**Avis/IRSN N°** 2013-00159

**Objet :** Andra - Cigéo

Evolution du projet Cigéo au stade « Jesq03 » depuis le Dossier 2009

Démarche de sélection établie par l'Andra des scénarios de sûreté en exploitation

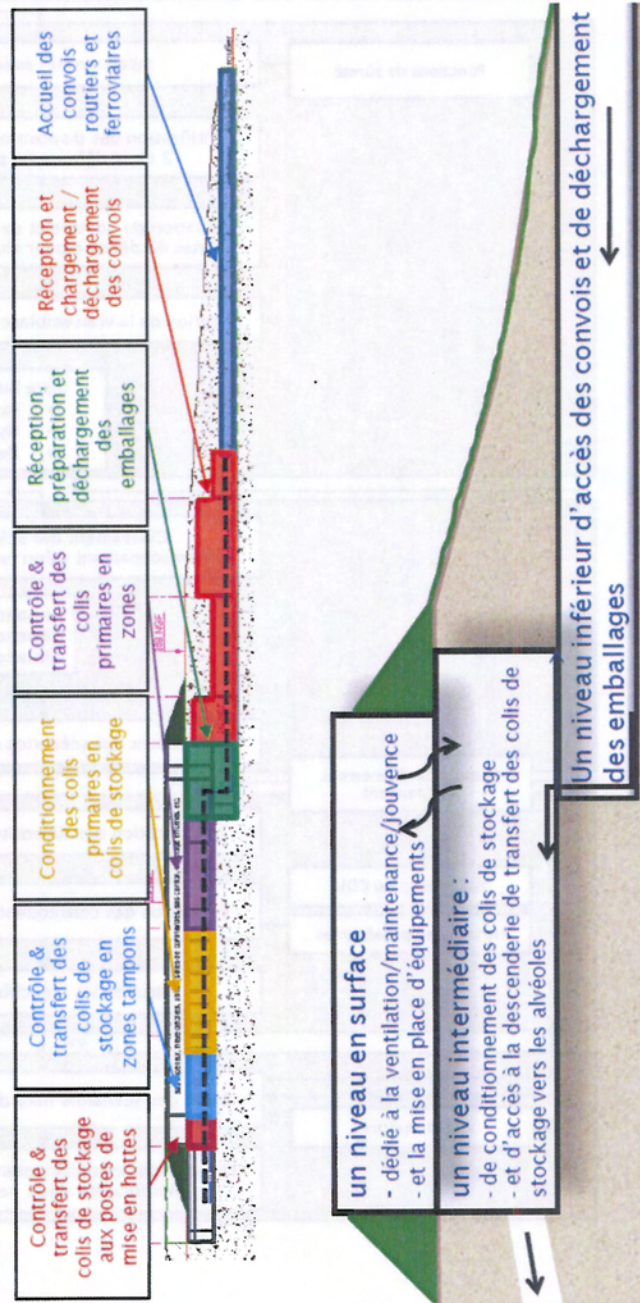
L'Andra présente une démarche de sélection des scénarios de sûreté en exploitation schématisée en annexe 1 au présent avis, dans le but de préciser les critères utilisés pour le dimensionnement de l'installation. L'initiation de cette démarche s'appuie sur une analyse des risques qui vise à identifier une « *liste exhaustive des événements potentiels non souhaités pour l'installation* ». Ceux-ci sont hiérarchisés selon leur vraisemblance, puis groupés en familles de situations (i) de fonctionnement normal et dégradé, (ii) incidentelles et accidentelles, (iii) hors dimensionnement et (iv) exclues.

Dans la démarche retenue par l'Andra, les deux premières familles de situations envisagées sont celles qui sont retenues pour le dimensionnement de l'installation (scénarios « *de dimensionnement* »). La troisième a, selon l'Andra, pour objectif « *de vérifier la robustesse de l'installation et de compléter éventuellement les dispositions prises dans le cadre du dimensionnement pour, qu'en cas d'accidents graves mais rares, les conséquences soient limitées dans le temps et dans l'espace* ». La dernière regroupe les scénarios non pris en compte pour concevoir l'installation, incluant notamment des scénarios physiquement impossibles (chute d'avions sur les installations souterraines...). Au stade du jalon « Jesq03 », l'Andra présente ainsi plusieurs scénarios relativement variés dans leurs événements initiateurs comme dans leurs effets, prenant en compte une série d'aggravants potentiels.

A ce stade, l'IRSN estime acceptable d'exclure d'ores et déjà des scénarios de toute évidence physiquement impossibles. Pour ce qui concerne les autres scénarios, l'IRSN constate tout d'abord que les critères de discrimination des scénarios « *de dimensionnement* » et « *hors dimensionnement* » ne sont pas clairement formalisés à ce stade dans la démarche de l'Andra, en dehors de leur vraisemblance. L'IRSN s'interroge notamment sur la justification du classement de certains scénarios dans l'une ou l'autre des catégories précitées : par exemple, l'Andra retient comme un scénario de dimensionnement un incendie mettant en jeu un colis de stockage MA-VL mais le considère comme « *hors dimensionnement* » pour deux colis, et « *exclu* » pour un nombre supérieur de colis. L'IRSN estime que la démarche développée est utile pour identifier des objectifs et exigences de sûreté à atteindre pour l'installation de stockage. A titre d'exemple, l'exclusion d'une situation où un nombre conséquent de colis serait concerné par un départ de feu semble un objectif pertinent à fixer pour la conception du stockage. **La démarche retenue par l'Andra apparaît donc satisfaisante si elle est développée en ce sens.** En revanche, l'IRSN estime qu'il est prématuré à ce stade de fixer ou d'exclure des situations à retenir pour le dimensionnement du stockage. Celles-ci doivent en effet être fondées sur une analyse plus détaillée des différents risques identifiés et des dispositions concrètes qui peuvent être mises en œuvre pour les maîtriser. En outre, l'IRSN appelle l'attention sur le fait que la mise en œuvre de la démarche d'« *évaluation complémentaire de sûreté* » (ECS) nécessitera de retenir pour la conception du stockage des situations redoutées, par nature peu probables, afin d'identifier des objectifs de maintien de fonctions essentielles de l'installation de stockage, et de dispositions de conception et d'exploitation permettant ce maintien (constitution le cas échéant d'un « *noyau dur* » de composants de l'installation).
